泊発電所3号炉審査資料	
資料番号	資料1-2
提出年月日	令和5年1月23日

泊発電所3号炉 耐津波設計方針について (漂流物の影響評価に係る指摘事項回答)

令和5年1月23日
北海道電力株式会社

調査分類B（漁港・市街地における人工構造物）調査範囲図

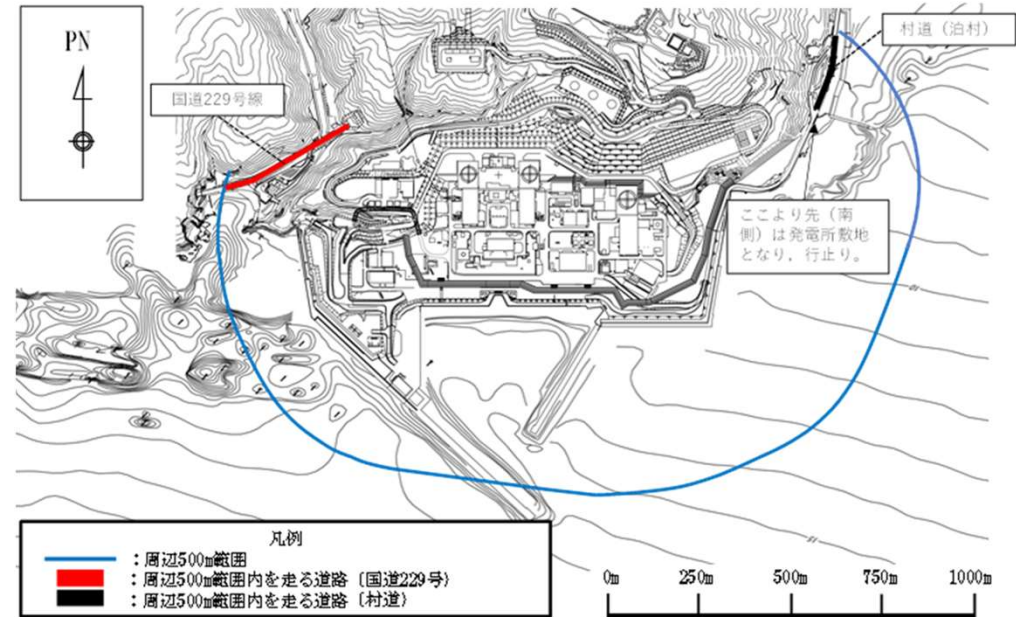
漂流物の影響評価における敷地外の車両の抽出について、現場調査の結果及び地域特性の内容を詳細に示した上で、網羅されていることを説明すること。

- 敷地外の車両の抽出について、調査範囲、調査方法、調査結果、車両の分類・整理結果を示す。
- 調査範囲は、調査分離B（漁港・市街地における人工構造物）の調査範囲とし、目視による調査に加え、発電所周辺500m範囲内にある国道229号線を代表地点として定点撮影による調査を実施した。
- 泊発電所の地域特性として冬季期間における降雪・積雪がある。冬季期間においては、道路の除雪作業を実施する車両が走行する。

南防波堤基部 断面図

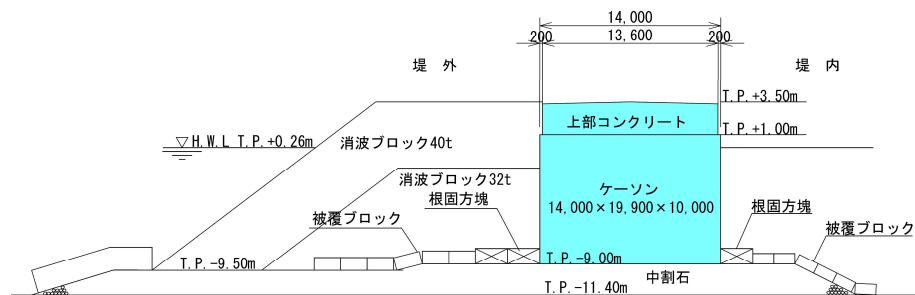
防波堤の取水口到達の可能性評価に係る水理模型実験について、地震に伴う不等沈下、津波の越流による洗掘等によって防波堤が滑動又は転倒しやすくなるような地震及び津波による損傷状態を整理した上で、実験条件を説明すること。

- 防波堤は、地震に伴う不等沈下及び津波の越流による洗掘によって滑動又は転倒しやすくなると考えられる（P.26参照）。
- 一方、3号炉取水口前面にC級岩盤の高まりが分布していることから、地震に伴う不等沈下、若しくは、津波の越流による洗掘が生じると、防波堤の移動量は抑制されると考えられる（P.21・26参照）。
- 防波堤が3号炉取水口を閉塞する場合、防波堤は30m以上移動する必要があることから、水理模型実験では、移動量が最も大きくなると想定される、損傷を考慮しない健全地形条件で実施する（P.25・28参照）。
- 実験では、3号炉取水口に最も近い南防波堤基部を対象とし、滑動又は転倒しやすくなるよう、基準津波のうち防波堤に作用する津波波力が最も大きくなる波形を用い、防波堤の取水口到達可能性を評価する（P.28参照）。
